Renseanlæg Lynetten - second opinion

Kapacitetsberegning og udbygningsbehov 2075

Projekt: Lynetten RA fremtidig placer
Projektnummer: 30.0072.40
Kunde: BIOFOS
Dato: 17-02-2022
Udfærdiget af: Hanne Løkkegaard, Peter Tychsen, Anders T. Mortensen, Bo Bonnerup, Jes la Cour Jansen,
Dokument reference: p:\we\30.0072.40_lynetten_ra_fremtidig_placer\04_output\02_rapport\fase 2\samlet\bilag 1 - kapacitetsvurdering og udbygningsbehov 2075_vers0_1.docx

Dette dokument udgør Bilag 1 til Sweco's kvalitetssikring af COWI's analyse med fokus på fremtiden for Renseanlæg Lynetten (RL).

Figur 1 COWIs fremskrivning af stofbelastningen af RL sammenholdt med en fremskrivning af BIOFOS's 23% og 25% vækstprognose af stofbelastningen frem til 2045.

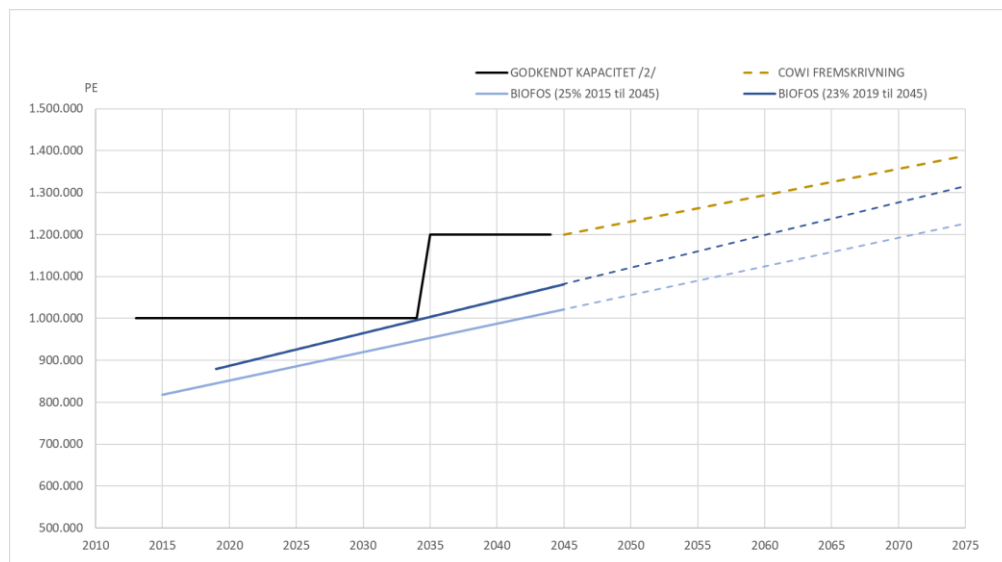
I /2/ er den godkendte anlægskapacitet af RL oplyst til 150.000 kg COD/d svarende til ca. 1.200.000 PE. Dette er således lidt højere end COWIs antagelse om en stofbelastning på 1.190.000 PE.

COWIs antagelser om stofbelastning af RL ligger meget tæt på, hvad der tidligere er blevet anvendt til at fastsætte den godkendte anlægskapacitet. I realiteten vurderes selve stofbelastningen af RL at ligge noget lavere end den godkendte anlægskapacitet. Dette fremgår af i Figur 1. En anvendelse af for høje stofbelastninger kan have indflydelse på beregninger af driftsomkostninger og arealbehov for udbygning.

COWIs fremskrivning til 2075 er som det fremgår af samme figur tilnærmelsesvis lineær og svarer til en årlig stigning på ca. 7.730 PE. Stigningen af den godkendte kapacitet viser sig at være i meget god overensstemmelse med BIO-FOS's egne forventning om fremskrivningen af befolkningstilvæksten på 23%

fra 2019 til 2045 (26 år). Stigningen af den godkendte kapacitet udgør også ca. 23% over 26 år. Denne sammenhæng fremgår ligeledes af Figur 1.

Prognoserne i Figur 1 kan samtidig anvendes til at vurdere etaperne for hvornår, og hvor meget der skal udbygges for at nå en samlet godkendt kapacitet på 1.440.000 PE i 2075.

Figur 2 Registreret spildevandstemperatur i indløbet til RL i 2020.

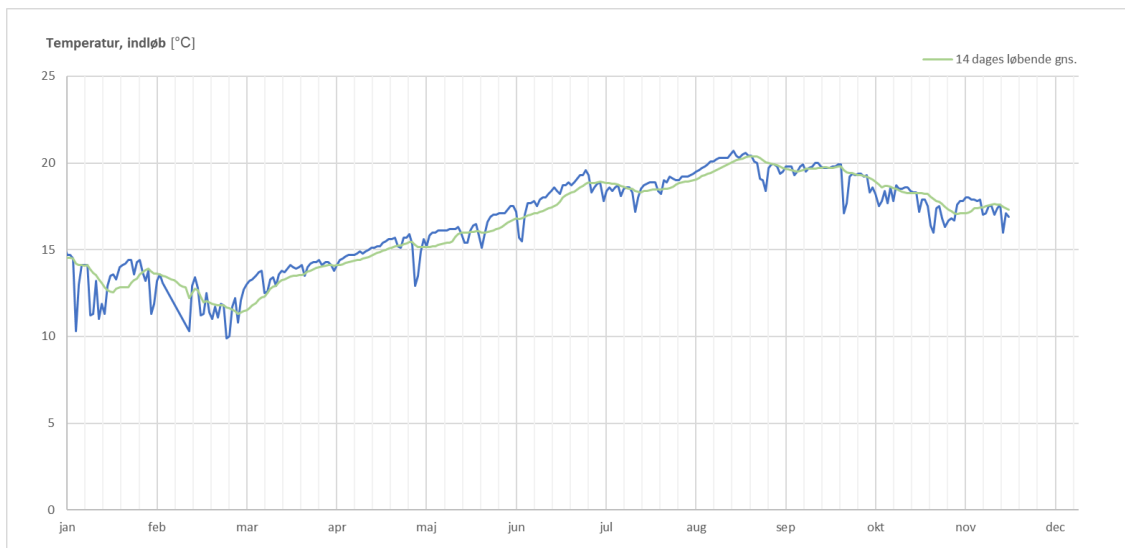
Der er generelt enighed om at bruge en dimensionsgivende minimumproces-temperatur på 11 °C. Af Figur 2, der viser den registrerede temperatur af spildevandet i indløbet til RL i 2020, fremgår at der – i hvert fald ikke i denne periode er registreret længerevarende (14 dage) gennemsnitlige temperaturer under 11 °C.

Typisk kan procestemperaturen, dvs. temperaturen af vandet i procestankene, regnes ca. 1-2 °C højere pga. de exoterme biologiske omsætninger. I den videre udbygning af RL skal der etableres bundbeluftning, hvilket også - sammenlignet med den nuværende overfladebeluftning - kan forvente at øge nuværende minimum procestemperatur om vinteren. Det samme er tilfældet for en eventuel fremtidig overdækning af procesanlæggene på RL, bl.a. har et tidligere studie vist "at bare det" at etablere et hegn omkring procestankene kan øge procestemperaturen med ca. 1-2 °C.

Derfor vurderes valget af 11 °C som dimensionsgivende minimum procestemperatur at være på den sikre side. Sikkerheden vurderes at være mere end tilstrækkelig til at opveje en eventuel temperaturreduktion af spildevandet i vinterperioden, der kunne tænkes at forekomme ved en fremtidig mindre indsivning af "varmt" grundvand i kloaksystemet og/eller en hyppigere anvendelse af regnbassiner i kloakoplandet og deraf afledt større afkøling,

Figur 4 Beregningsmæssig funktion for SS-reduktion i primærdel på RL som funktion af indløbsflow. Antaget koncentration af suspenderet stof i spildevand uden korrektion er sat til 290 mg/L. Med korrektion af SS i indløbet er minimum koncentration af SS sat til 200 mg/L.

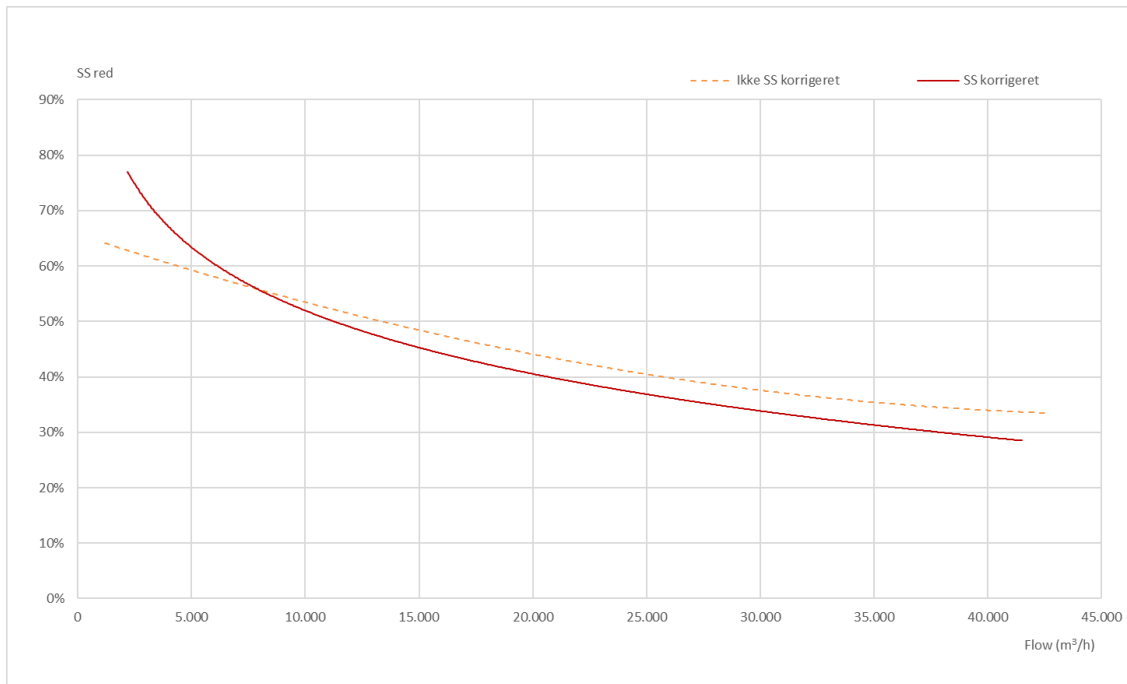
I Figur 4 er den beregningsmæssige sammenhæng mellem indløbsflow og reduktionsgrad af suspenderet stof i primærdelen vist for RL op til et indløbsflow op til 41.500 m³/h.

For at vurdere den gennemsnitlige reduktion af suspenderet stof i primærdelen anvendes et groft estimat af det fremtidige gennemsnitlige indløbsflow ud fra COWIs antagelse om øget årlig tilløbsflow til RL frem til 2075.

2019	63,8 Mm ³ /år ~ 7.283 m ³ /h ca. 55% SS-reduktion (aflæst, Figur 4)
2075	82,0 Mm ³ /år ~ 9.361 m ³ /h ca. 52% SS-reduktion (aflæst, Figur 4)

Kapaciteten af primærdelen vurderes dog tilstrækkelig til at sikre en gennemsnitlig reduktion af suspenderet stof på minimum 50%. Der skal således ikke dedikeres mere areal til en fremtidig udbygning af primærdelen på RL. Kapaciteten kan, hvis det alligevel viser sig nødvendigt, øges ved at introducere dosering af f.eks. fældningskemikalie.

Figur 5 ATV-normens (DWV-A 131E) anbefalede minimum aerobe slamalder som funktion af procestemperatur. Mørkeblå kurve er anvendt til RL. Lyseblå kurve er den i Danmark almindelig anvendte kurve for anlæg op til 100.000 PE.

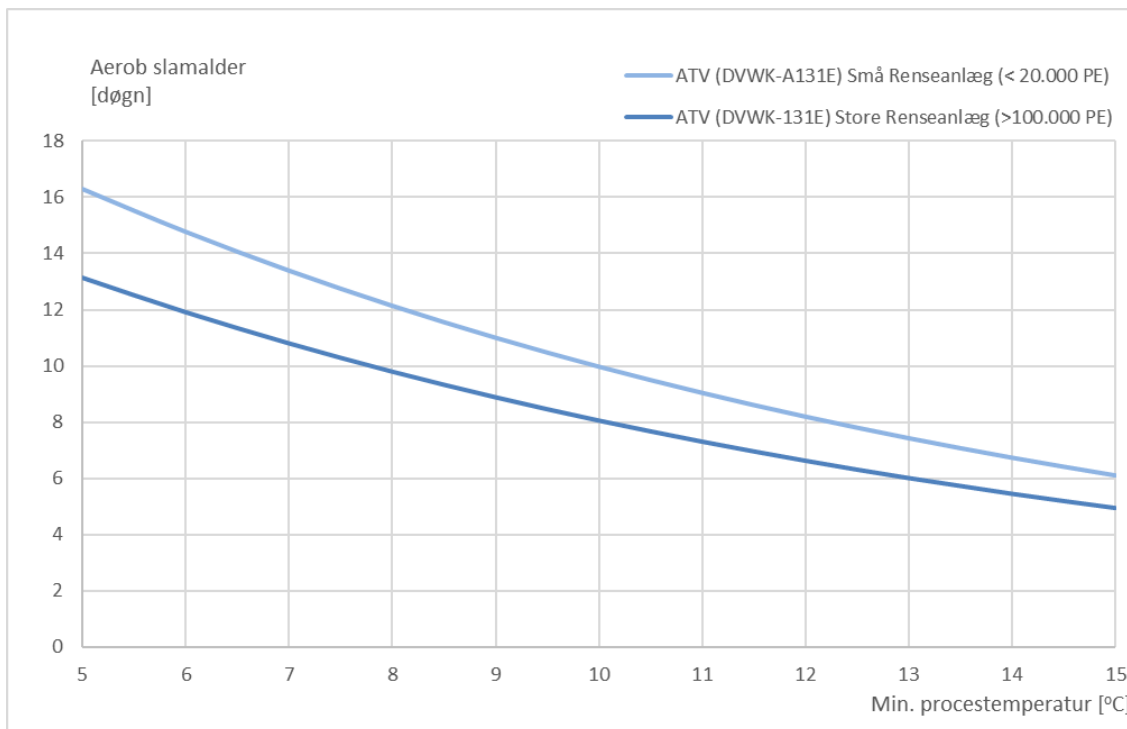
Fastsættelsen af den aerobe slamalder er i vores beregninger foretaget efter den tyske DWA-norm (DWV-A 131E), hvor sikkerhedsfaktoren justeres ud fra renseanlæggets størrelse. Størrelsen af RL medfører at sikkerhedsfaktoren kan reduceres til det i DWA-normens anbefalede minimum på 1,45.

I Figur 5 fremgår den anvendte temperaturafhængige kurve for den nødvendige aerobe slamalder for RL (mørkeblå). Til sammenligning vises den i Danmark almindelige anvendte kurve (lyseblå), der tager udgangspunkt i en sikkerhedsfaktor på 1,80 – uanset renseanlæggets størrelse.

Den nødvendige aerobe slamalder for RL er valgt til 7,3 døgn svarende til en minimumprocestemperatur på 11 °C.
